Vår dato: 07.07.2023

Vår ref.: 200702244-37 Oppgi ved kontakt

NVE gjev utsett byggjefrist til Eikemo kraftverk i Etne kommune

Figur 1. Verdikart for influensområdet til Eikemo kraftverk.

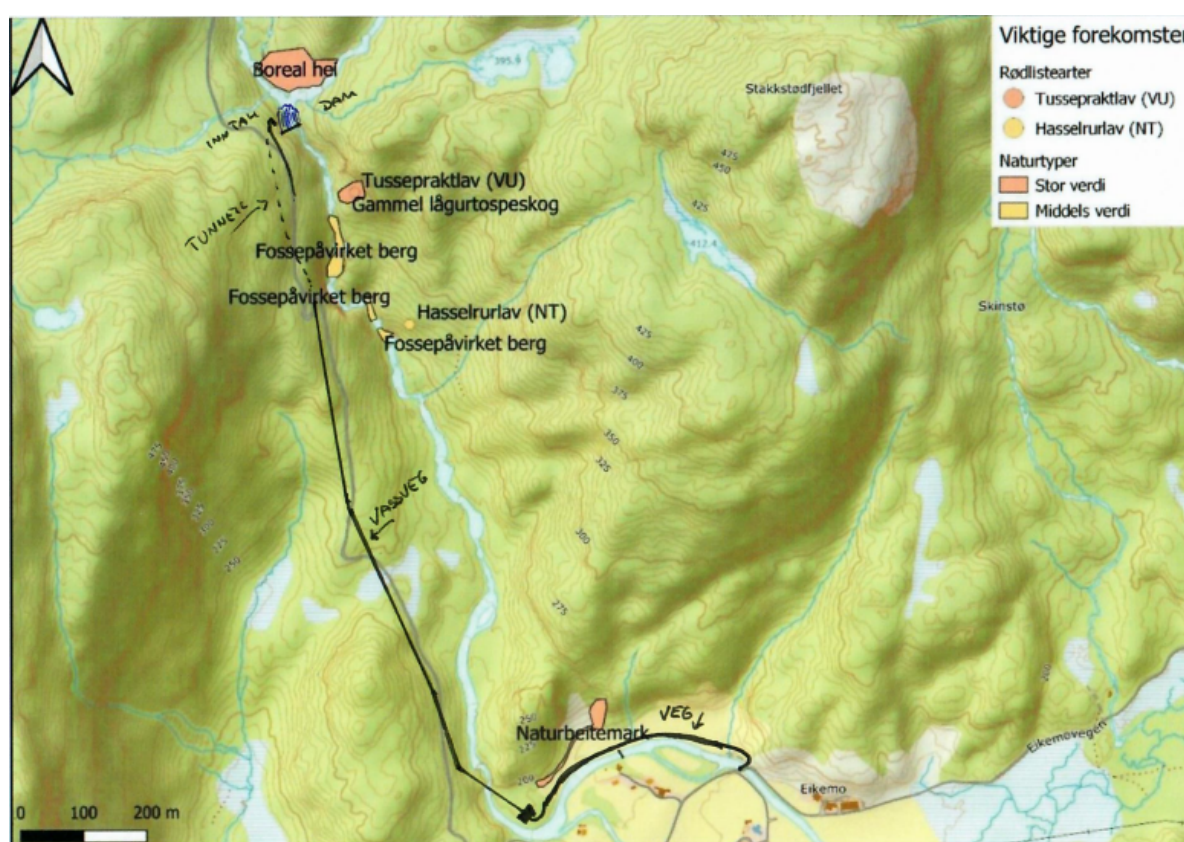
Under synfaringa i 2022 ble ein raudlisteart kartlagd. I tillegg er ein annan raudlisteart registrert i området, og raudlista fugleartar har vore observert i nærleiken av planlagt kraftstasjonsplassering. Den kartlagde arten var truleg tussepraktlav (VU), men det er ikkje utelukka at det kan ha vore huldrepraktlav (EN). Desse artane, som inntil nyleg blei registrert som same art, krev ein lysopen skog og eit fuktig mikroklima. Dei veks ofte på næringsrike berg i nord- til austvendt helling, men og på lauvtre. I influensområdet blei arten funnen på hassel, i lokaliteten med naturtypen lågurtospeskog (sjå figur 1). Arten vil ikkje bli påverka av tiltaket dersom vassvegen blir bygd på vestsida av elva. I vilkåra for konsesjon opna NVE opp for at vassvegen og kunne leggjast på den austlege sida. Dersom

dette alternativet blir valt, kan arten bli påverka av utbygginga av traséen. Hasselrurlav (NT) er også registrert innanfor influensområdet, og til trass for at den ikkje vart funne igjen på synfaring er det sannsynleg at arten framleis finst der. Arten veks primært på hassel i fuktige og skuggefulle skogar. Vi legg til grunn at tiltaket ikkje vil påverke arten.

Fire raudlista fugleartar er observert innanfor influensområdet, i nærleiken av planlagd kraftstasjonsplassering. Desse artane er gråmåke (VU), granmeis (VU), stær (NT) og gråspurv (NT). Av desse er det berre vurdert at stær kan bli påverka av tiltaket, gjennom reduksjon av leveområde. Dette kjem av at stærer er knytt til opne jordbruksområde, og kraftstasjonen er planlagd utbygd på eit slikt område. Det er framleis fleire andre store, opne jordbruksområde på Eikemo, så tiltaket vil truleg ikkje ha noko stor påverknad på levevilkåra til arten.

Den raudlista naturtypen naturbeitemark ligg søraust i influensområdet, nord for elva. Mesteparten av lokaliteten ligg mot aust, medan ein smalare del strekkjer seg sørvest mot området der kraftstasjonen er planlagd utbygd. Ettersom det er høg bruksintensitet i området, blir tilstanden på lokaliteten vurdert til moderat. Det er ikkje funnet raudlista eller sjeldne artar i lokaliteten. Likevel har ei tidlegare kartlegging frå 2005 vurdert at det er potensiale for funn av raudlista beitemarkssopp i ei sørvendt skråning nord for planlagd tilkomstveg til kraftstasjonen. Ein liten del av lokaliteten kan bli påverka av utbygginga av kraftverket, og påverknadsgraden vurderast derfor til noko forringa i rapporten. Kraftstasjonen og ankomstvegen skal leggjast heilt inn mot elva. Vi føreset at tiltakshavar i størst mogleg grad unngår graving og køyring på naturbeitemarka i anleggsperioden.

Det vart funne ein lokalitet med gammal lågurtospeskog nord i influensområdet, aust for elva. Denne naturtypen har ein sentral økosystemfunksjon, og er derfor ein viktig naturtype. Lokaliteten er avgrensa, med eit areal på omtrent 1 100 m². Lokaliteten har god tilstand, og samla blir den vurdert til å ha moderat kvalitet. Dette svarar til stor verdi ifølgje Miljødirektoratets instruks for konsekvensutgreiingar. Dersom vassvegen blir lagd på vestsida av elva vil ikkje naturtypen bli påverka. Ved utbygging av vassveg på austsida av elven vil sannsynlegvis sentrale delar av lokaliteten bli påverka, og påverknadsgraden blir dermed forringa. Ved ei forlenging av byggefristen, bør vassvegen plasserast på vestsida av elva.

Vi anbefaler at vassvegen leggst på vestsida av elva slik vist i vedlegg. Viss vassvegen leggst på austsida av elva, må traseen stikkast i samråd med biolog. Vi merkar oss at det

er foreslått fleire aktuelle avbøtande tiltak i den nye biologisk mangfald rapporten. Vi legg til grunn at desse tiltaka blir utført ved bygging. Anleggsarbeidet skal i størst mogleg grad unngå naturbeitemarka. Vi føreset at alle desse tiltaka blir vurdert som ein del av detaljplanen. Dei andre vilkåra er dei same som i løyve av 25.09.2015.
